福島第一原子力発電所における 地すべりの可能性の検討状況について

2022年12月7日
東京電力ホールディングス株式会社

1-6. 台風19号による福島第一原子力発電所構内の斜面被災箇所

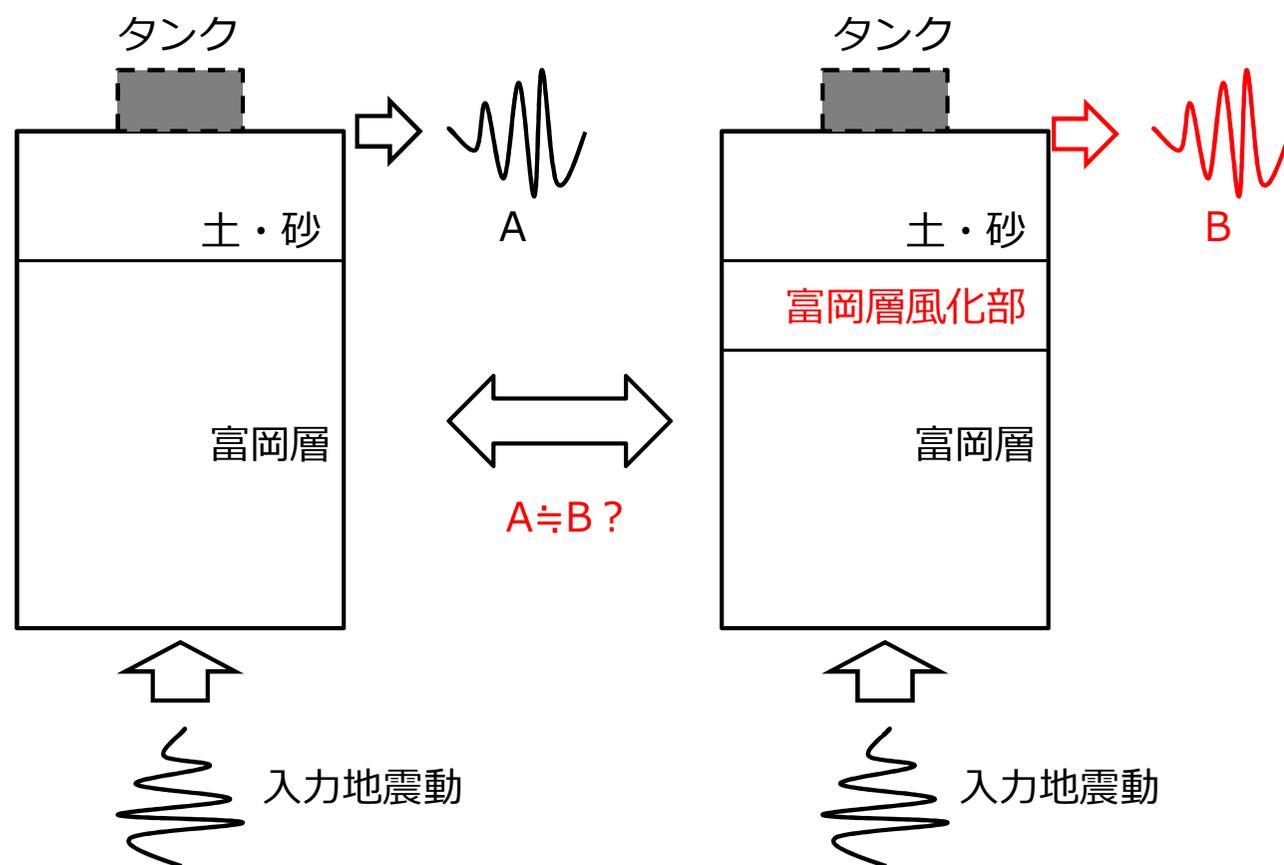
- 東北地方太平洋沖地震においては、盛土箇所において斜面崩落が発生したものの、**切土箇所（原地山）においては、斜面崩落は生じていない**。発電所敷地内においては、この規模の地震動では**地すべりは発生しない**ことを示唆している。
- 台風等の豪雨時には小規模な斜面崩落が発生しているものの、**大規模な斜面崩落は生じていない**。

- 2019年度の豪雨（台風19号：241mm/日）において、抽出した12か所の斜面において、大規模な斜面崩壊は発生していない。
- ✓ 但し、敷地内の法面9箇所において崩れを確認したが、いずれも小規模であり、表層の雨水が排水しきれず、流れが集中し、洗掘などから派生した崩壊がほとんどと想定される。
- ✓ 応急処置を実施するとともに、復旧工事を実施中。

⑤ 検討のイメージ (例)

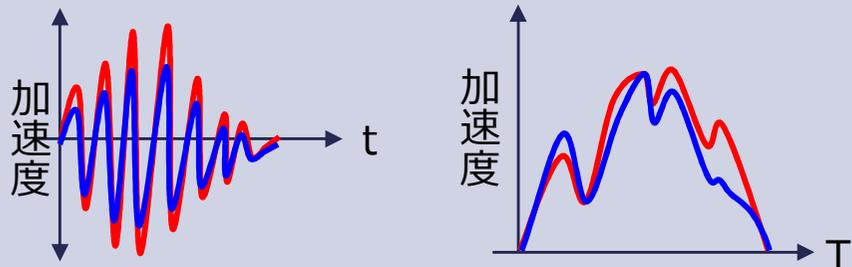
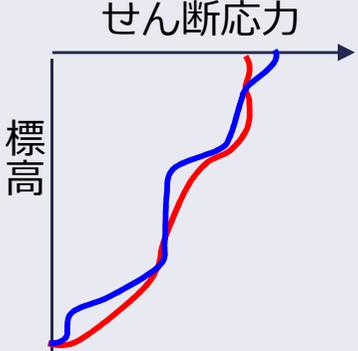
- ① 風化部が介在し、地質区分、N値が既知のDエリアを例に検討を行う。
- ② 富岡層T₃部層の砂岩あるいは泥岩を一括とした**地質区分 (A)**と段丘堆積物直下の**風化部を考慮した地質区分 (B)**の両方で地盤の地震応答解析(1次元)を行う。
- ③ AとBの結果を**比較し、風化部の有無による地盤の地震時応答への影響を検討**する。
- ④ $A \doteq B$ の場合は影響なし、 $A \neq B$ の場合は影響があると判断する。

地盤の地震時応答 (AとB) の何を比較し、	何への影響を評価するのか
<p>地表面加速度</p> 	<p>施設の耐震評価</p> <ul style="list-style-type: none"> ➤ 施設の耐震計算においては、地盤の地震応答解析による地表面加速度を入力地震動に設定する。 ➤ AとBの地表面の加速度スペクトルを比較し、Bの方が施設の固有周期付近の加速度が大きければ、風化部による施設の耐震評価への影響が有りと判断する。
<p>地中のせん断応力分布</p> 	<p>基礎地盤安定性</p> <ul style="list-style-type: none"> ➤ 耐震重要施設の基礎地盤安定性は、すべり線上のせん断力と抵抗力（せん断強度）の比で評価する。 ➤ AとBの地盤のせん断応力分布を比較し、Bの方がせん断応力が大きければ、基礎地盤安定への影響ありと判断する。

B-2孔ボーリング柱状図

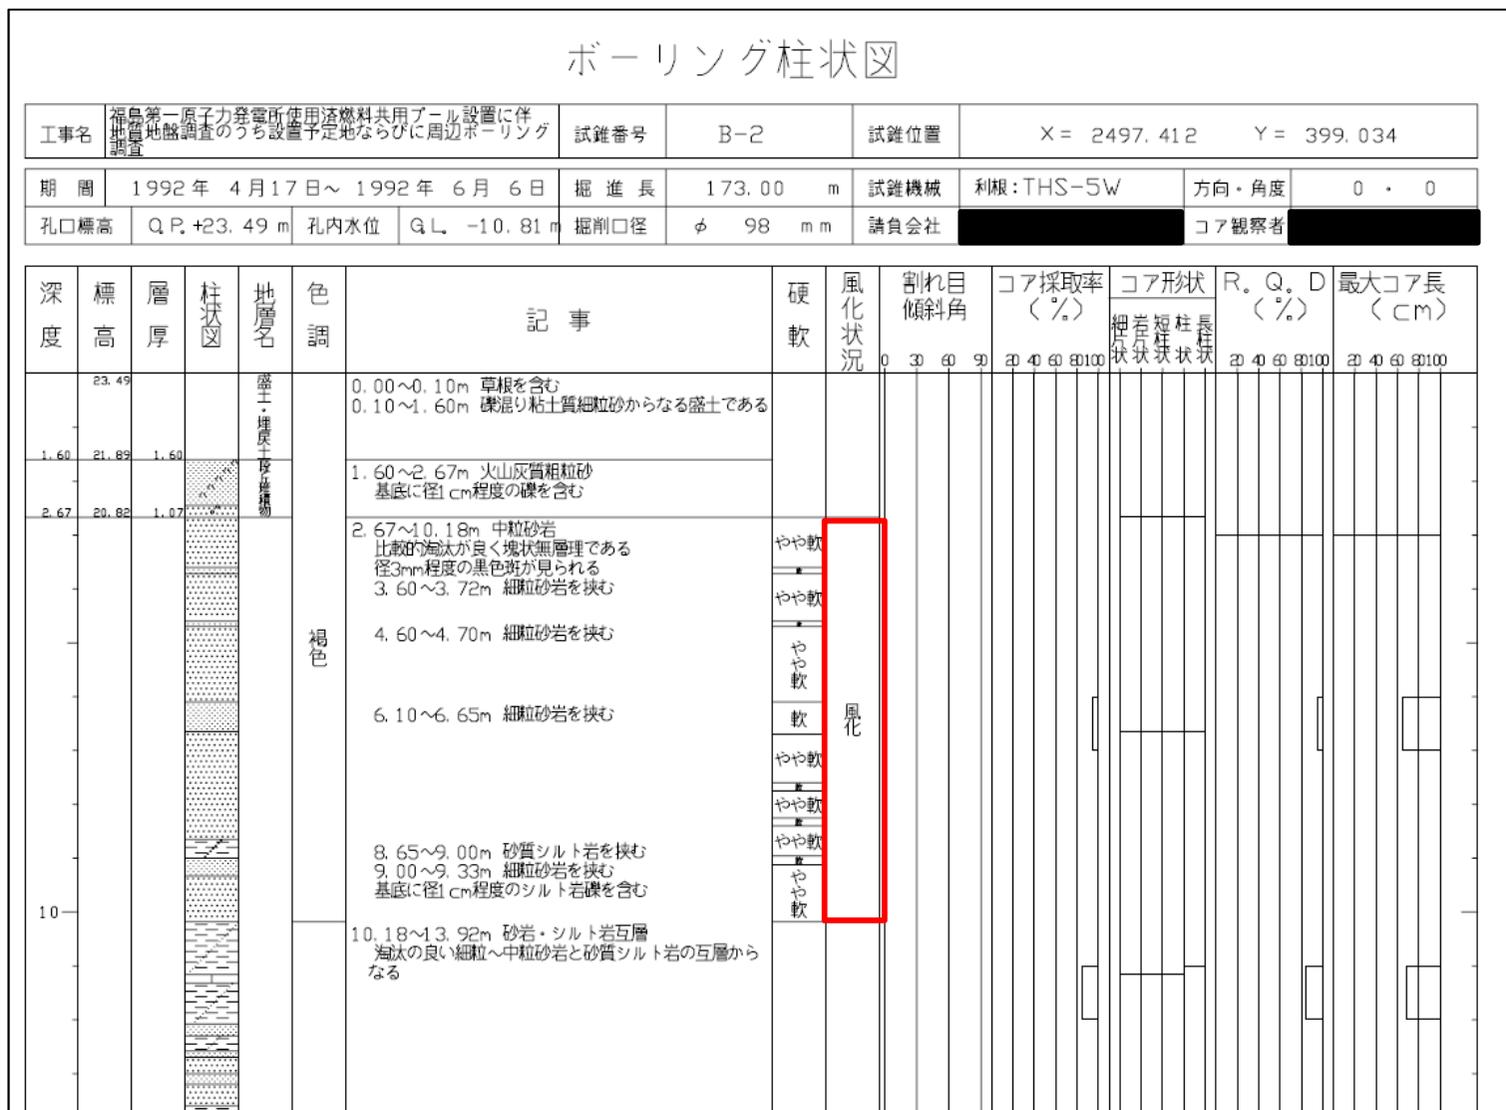
No.	実施日	指摘事項	回答内容
1	2022.9.20 面談	<p>福島第一原子力発電所における地すべりの可能性</p> <ul style="list-style-type: none">・第94回特定原子力監視・評価検討会資料3-2のDタンクエリアのボーリング柱状図等から、段丘堆積物直下にN値が大きく下がる箇所が複数箇所存在すること・過去の地震時にDタンクエリアのタンクが他のタンクエリアと異なり有意な滑動が生じていること・以上のことから、コメントNo.2における調査結果等も考慮した上で、福島第一原子力発電所における地すべりの可能性について見解を示すこと	<ul style="list-style-type: none">・敷地内の既往のボーリング調査結果を再整理し、段丘堆積物直下の風化部の分布状況を整理した。
2	2022.9.20 面談	<p>福島第一原子力発電所敷地南側の地すべり地形の可能性</p> <ul style="list-style-type: none">・8月23日の面談資料のボーリング柱状図14箇所のうち約半数の箇所で段丘堆積物直下にN値が大きく下がる強風化部が存在すること、また、それらは孔口標高が高い箇所（約30m）に集中していること。・国土地理院の地図を見る限りにおいて、福島第一原子力発電所付近に地すべり地形と思われる箇所が複数箇所存在すること。また、それら地形は8月23日の面談で東京電力が示した見解「高さが異なる段丘面」とは形状が異なること。・以上のことから、再度、各種調査等を踏まえ、福島第一原子力発電所南側の地形について見解を示すこと	<ul style="list-style-type: none">・既往の空中写真判読図により、指摘された箇所の地形について、当時の当社の見解を説明する。・「地すべり地形と思われる」と指摘された複数箇所について、空中写真の再判読等を実施した結果を報告する。

- 下図は、「2.1」において、風化部の分布状況の検討に使用したボーリング調査結果の一例（B-2孔）。
- 深度2.67m~10.18m（厚さ7.51m）の風化状況が「風化」の層を、今回は「段丘堆積物直下の風化部」とした。
